Montevideo, 26/03/2019.

LICITACION PUBLICA N° 01.002.2019. La Paz y Av. Libertador

GÁLIBO EN AV. LIBERTADOR

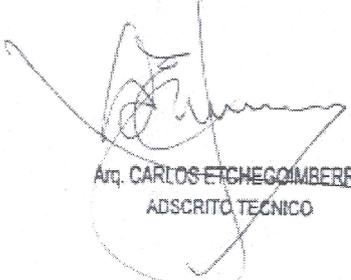
Para el padrón 10648 rigen dos normativas distintas:

- por La Paz, altura de 44 mts., gálibo y obras de coronamiento
- por av. Del Libertador, altura 31 mts., sin gálibo ni obras de coronamiento (art. 192)

Por tratarse de un predio esquina, se consulta cuál es el criterio para el desarrollo del gálibo y obras de coronamiento sobre la calle Libertador. Parece razonable extender la Normativa de la calle La Paz sobre la Av. del Libertador del mismo modo que se extendió la altura obligatoria de 44 mts.

Esto es correcto?

Si surgen dudas de la interpretación gráfica que aportó la Intendencia de Montevideo y que fuera publicada oportunamente, las consultas al respecto deberán ser dirigidas a dicho organismo para su respuesta.
